### **Einbau der neuen Schneidkammer LHF 2800 / ALF 2800**

# WMV-Dresden, Ersatzteilservice für Elektrowerkzeuge, Motor- und Gartengeräte

## Installation of the new cutting housing LHF 2800 / ALF 2800

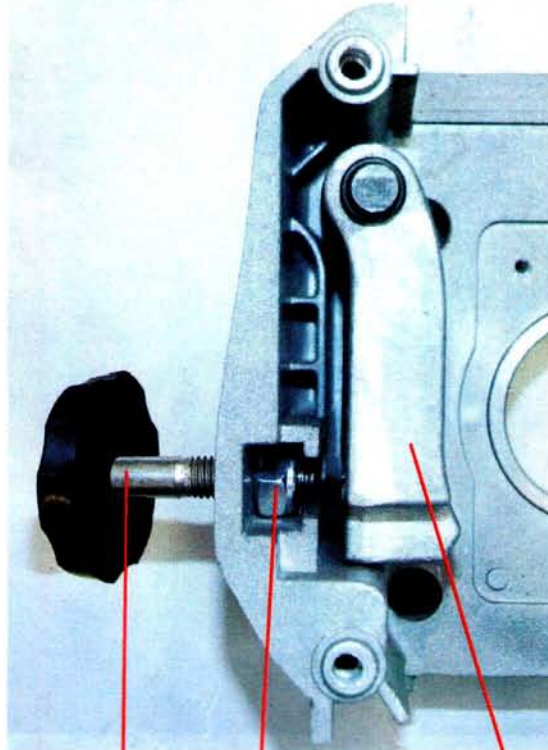
Wenn die neue Schneidkammer eingebaut wird, müssen auch die Gegenplatte und Einstellschraube ausgetauscht werden. Wenn vorhanden entfallen das Plastikteil und die Mutter, dafür wird eine selbstsichernde Sechskantmutter M10 eingebaut.

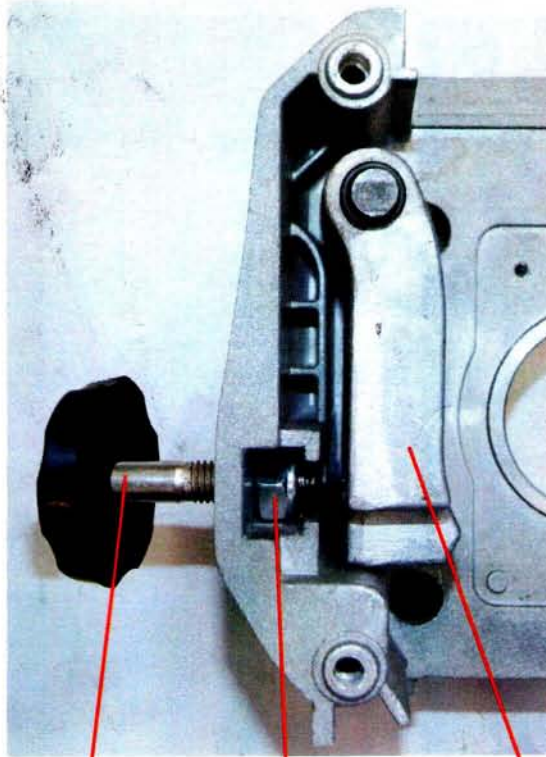
When installing the new cutting housing, also the counter plate and adjustment screw must be replaced.

If the plastic part and the nut are installed, these are not needed anymore. Therefore must be installed a self-locking nut M10.
